Presentazione delle osservazioni relative al progetto sottoposto a procedimento di VIA di competenza del Parco Naturale Regionale delle Alpi Apuane

VIA D.Lgs. 152/2006 art. 23 e seguenti, L.R. 10/2010 art. 52 e seguenti. Procedimento finalizzato al rilascio delle autorizzazioni necessarie al progetto di Variante al Piano di coltivazione della cava denominata “**PIASTRANERA**” sita nel Comune di Stazzema in provincia di Lucca, così come proposto nell'ultima versione denominata “**PROPOSTA GENNAIO 2024**” i cui elaborati sono scaricabili sul sito del Parco.

Ditta proponente: Da.Vi. s.r.l.

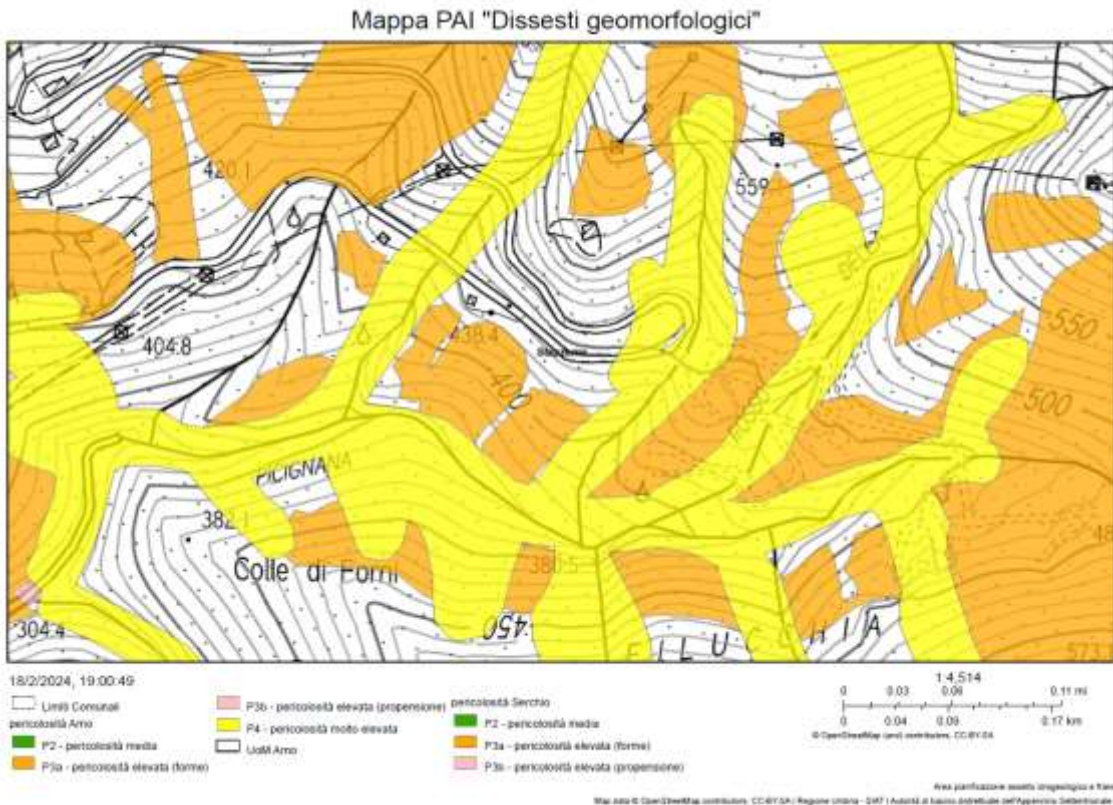
3) A pagina 22 dell'elaborato B (Relazione Tecnica) – dato che il Sito di progetto si vedrebbe sia dall'abitato del paese di Stazzema che dal Rifugio "Forte dei Marmi" - si dichiara addirittura il falso...

Salvaguardare le visuali che si aprono dai borghi e centri abitati verso le aree estrattive, attraverso interventi di riqualificazione paesaggistica che assicurino la convivenza delle tradizionali attività di escavazione della Pietra del Cardoso.	L'attività estrattiva si svolge su un versante non visibile da centri abitati	la prosecuzione della coltivazione delle cave viene regolata in modo da garantire la sostenibilità degli effetti e il corretto sfruttamento della risorsa lapidea, anche in considerazione delle caratteristiche storico identitarie dell'attività di escavazione dell'area	L'area della cava Piastranera fa parte delle zone di cava della Pietra del Cardoso, materiale lapideo che nelle Alpi Apuane viene estratto solo nel Comune di Stazzema, costituendo un prodotto con chiara e definita indicazione geografica riconosciuta a livello italiano ed europeo
--------------------------------------------------------------------------------------------------------------------------------------------------------------------------------------------------------------------------------------------------------	-------------------------------------------------------------------------------	-----------------------------------------------------------------------------------------------------------------------------------------------------------------------------------------------------------------------------------------------------------------------------	-----------------------------------------------------------------------------------------------------------------------------------------------------------------------------------------------------------------------------------------------------------------------------------------

Regione Toscana - DB Geologico

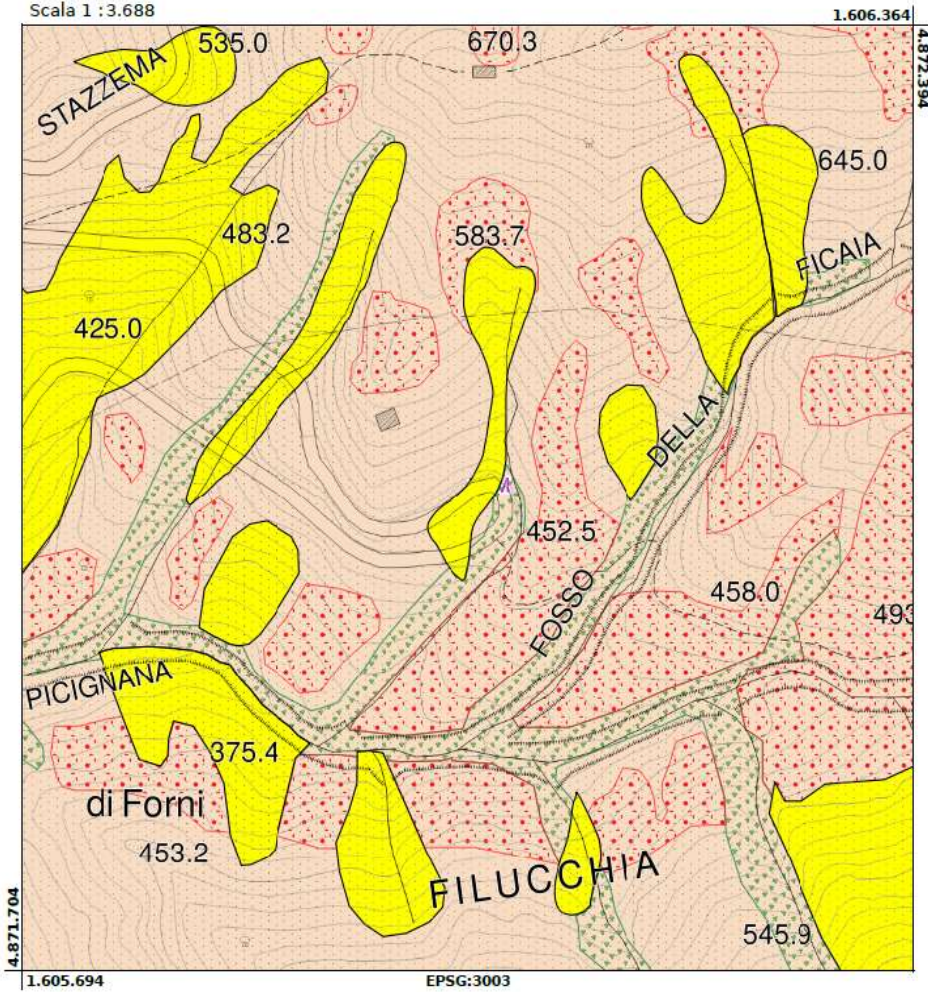
4) Per una revisione della carta del Pai ,Come previsto dalla normativa vigente (Dlgs 82/2005, art.47), le osservazioni al progetto di PAI, e le eventuali contestuali richieste di modifica ed integrazione delle mappe di pericolosità, devono essere fatte seguendo i requisiti elencati all'allegato 2 e all'allegato 3 della disciplina del progetto di PAI "dissesti geomorfologici".
